日本原燃株式会社	
資料番号	濃縮個別 21 R3
提出年月日	令和 3 年 7 月 1 日

非常用電源設備に係る補足説明資料

本資料は、【濃縮個別 21 R2】の改訂版（R3）である。改訂内容は以下のとおり。

図3 直流電源設備 単線結線図 (1/7)

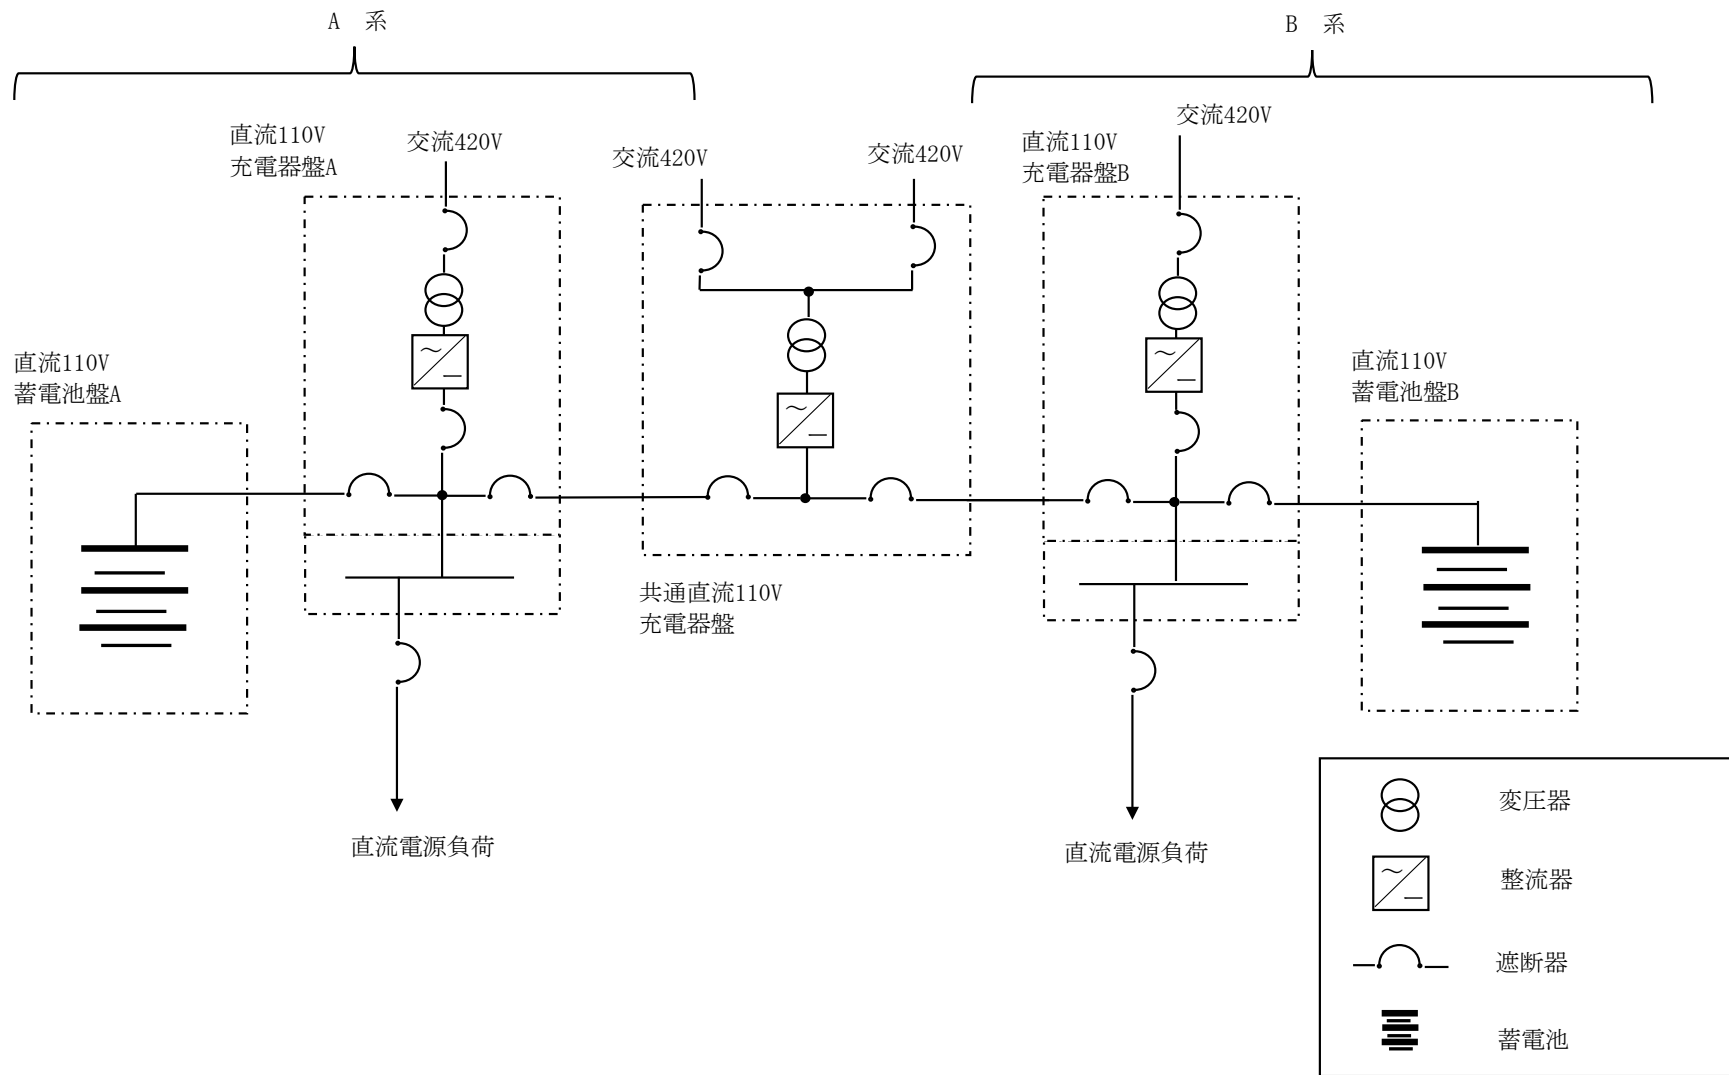
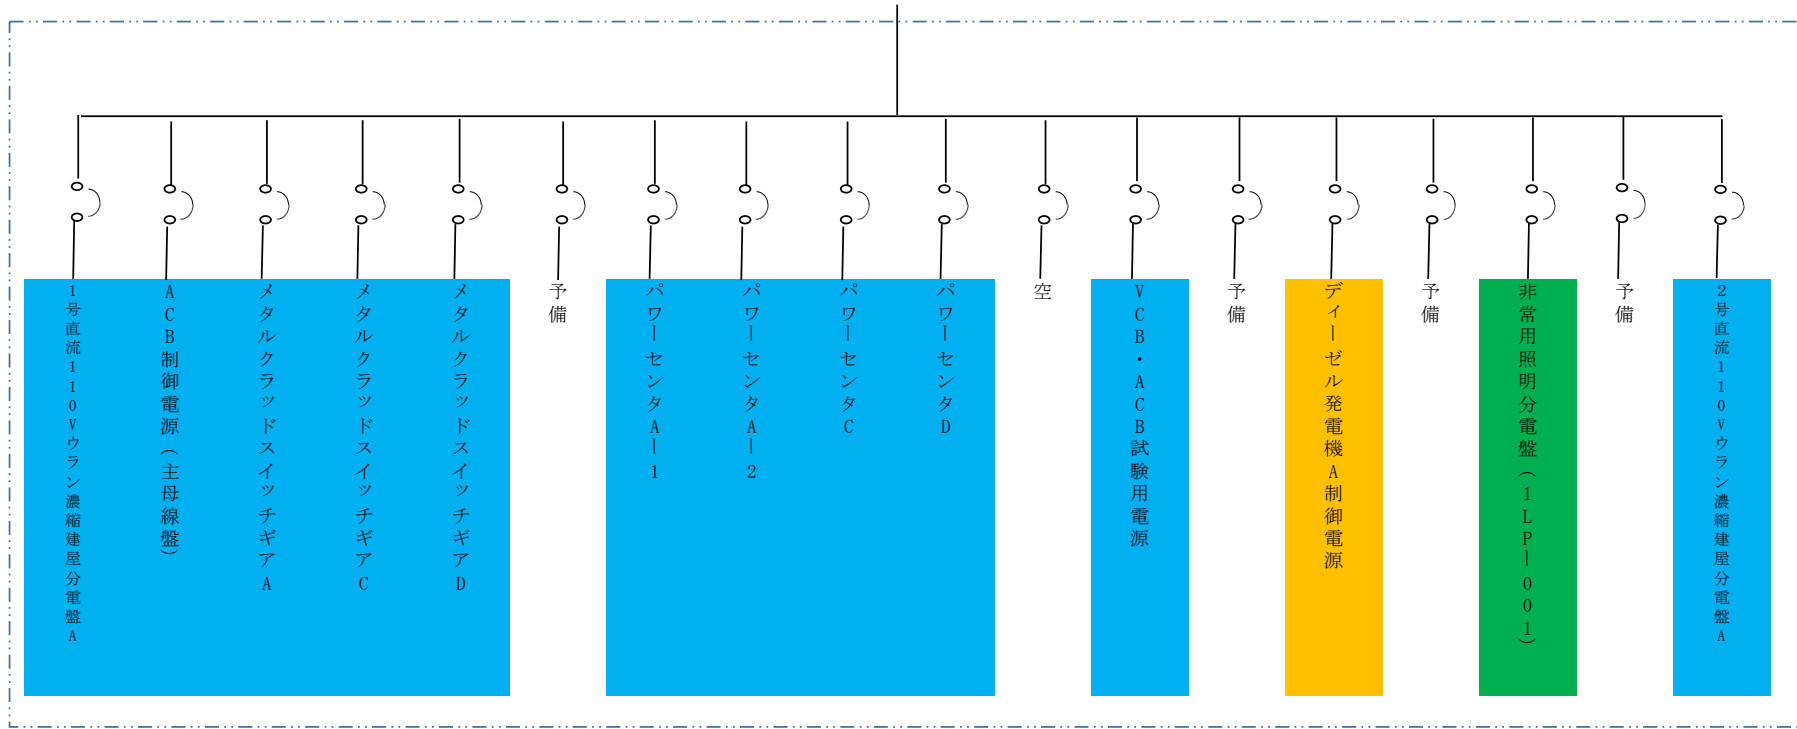
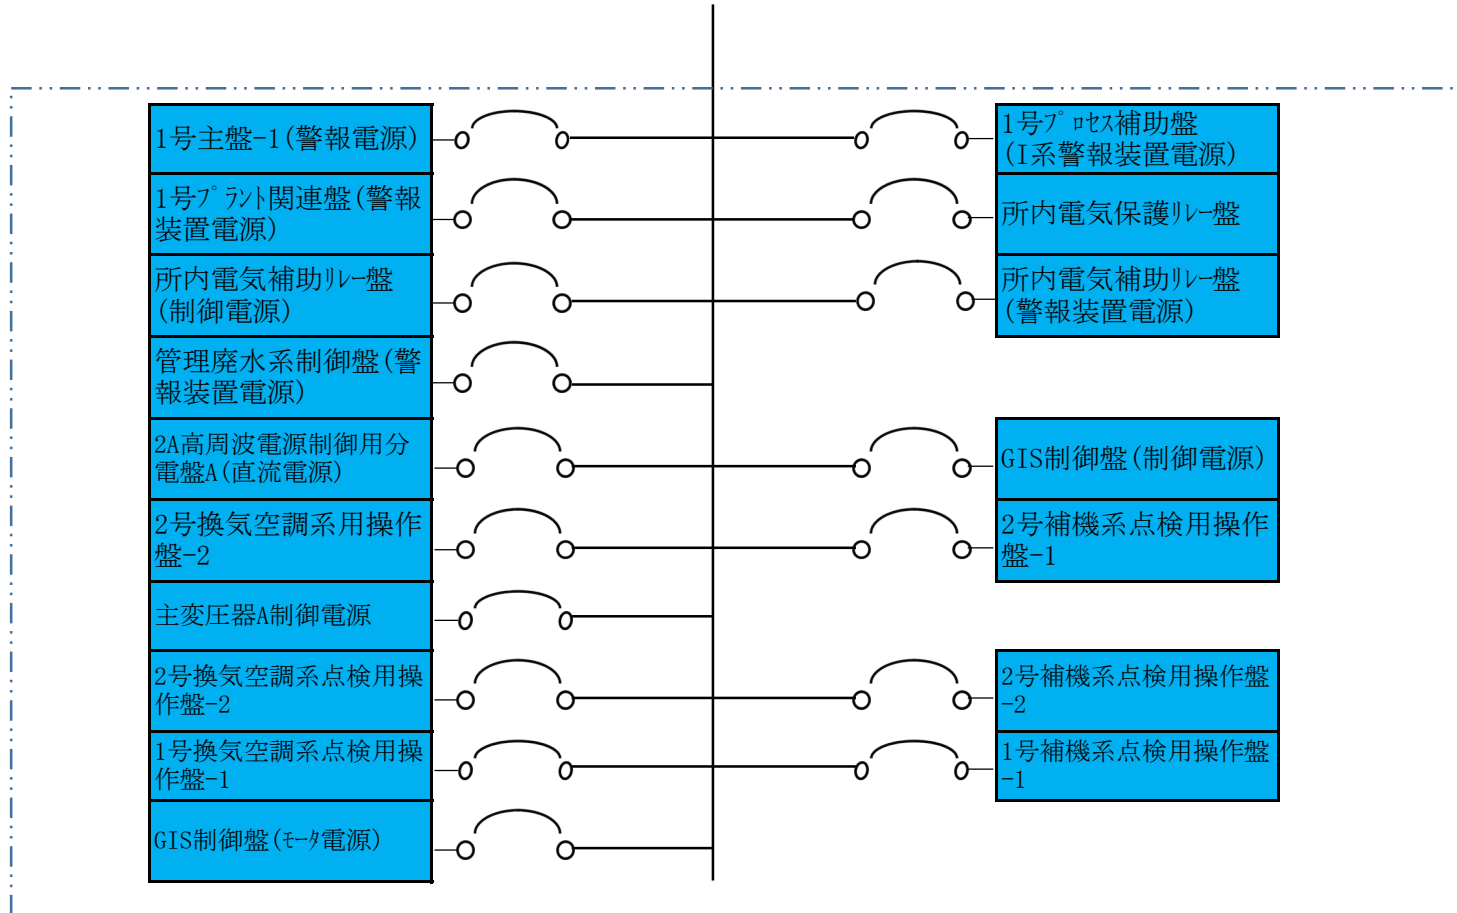
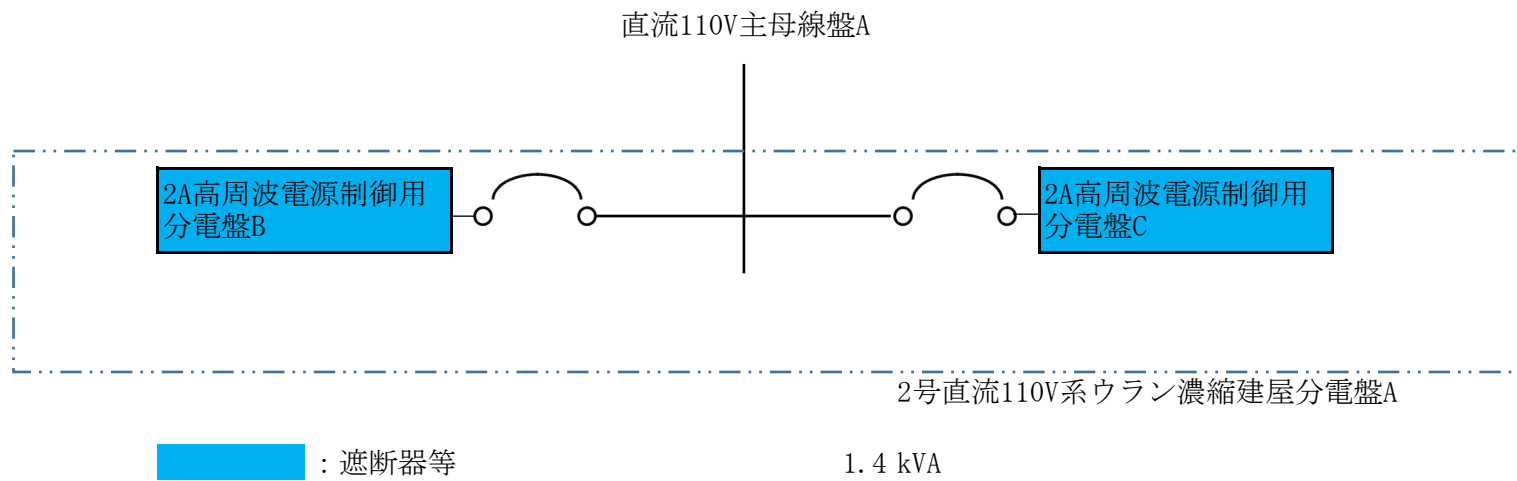
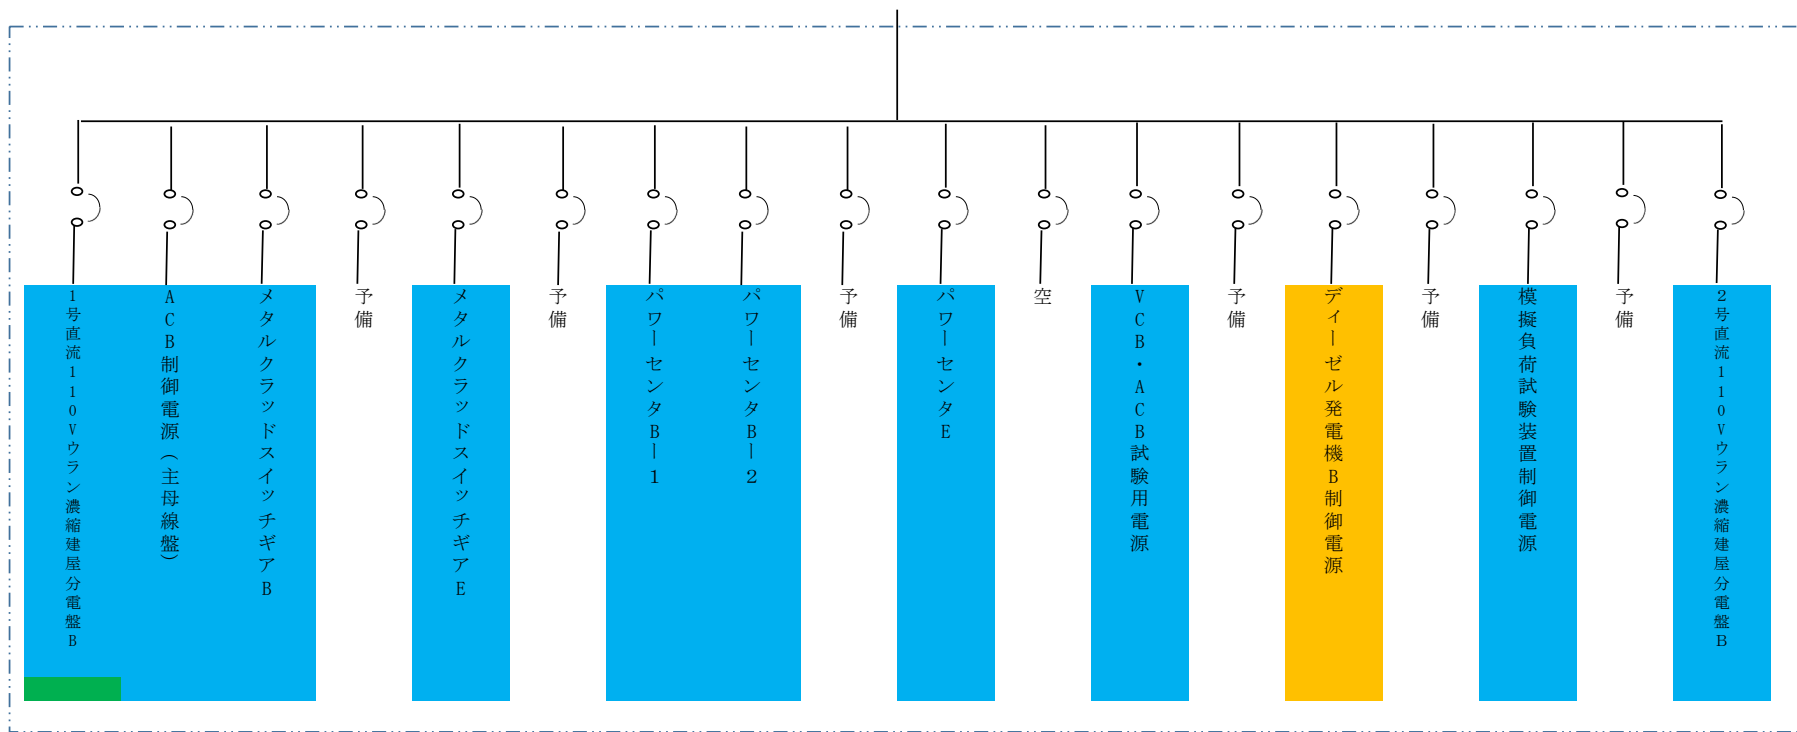
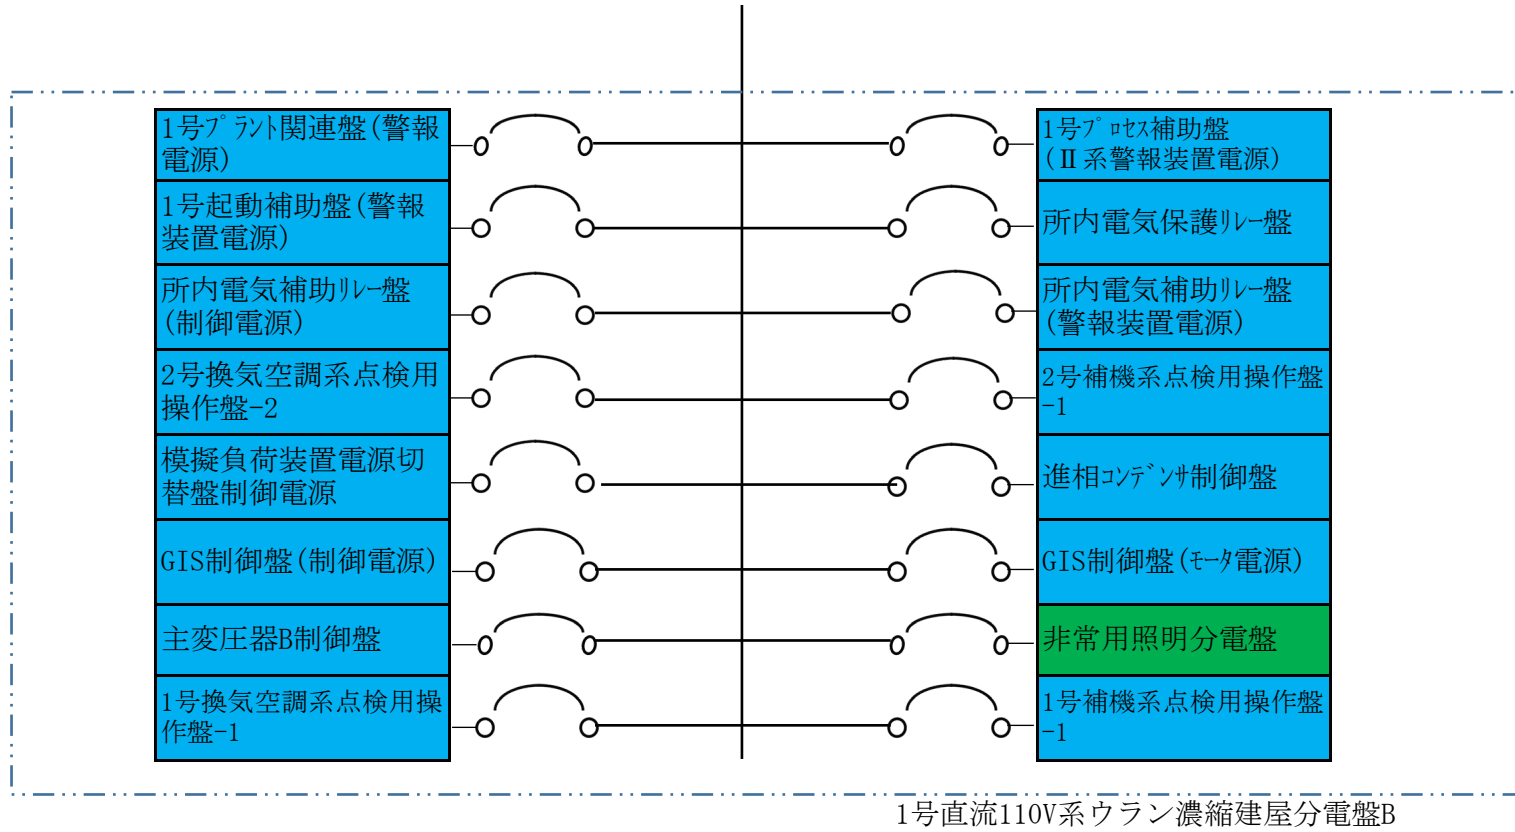
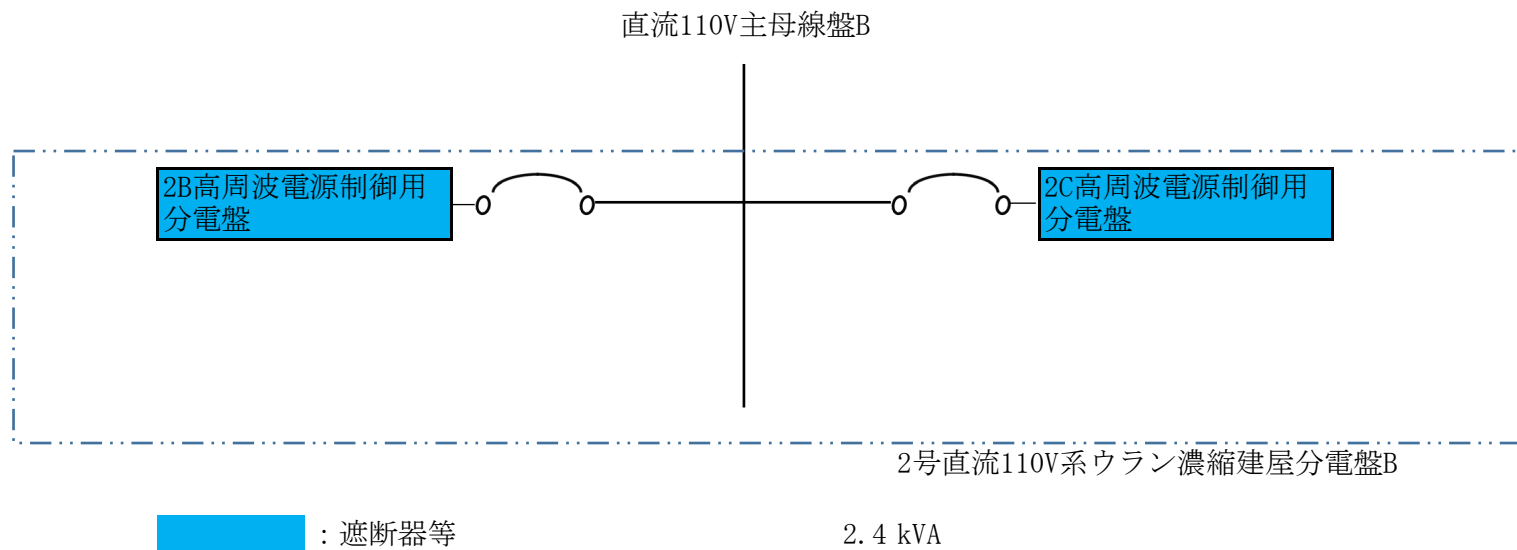
直流電源設備の単線結線図は、設計変更に伴い、既認可（平成6年12月15日付け 6安（核規）第665号）から見直す必要があるため、今回申請（第4回申請）に係る見直した直流電源設備の単線結線図及び詳細な負荷系統の単線結線図を図3に示す。
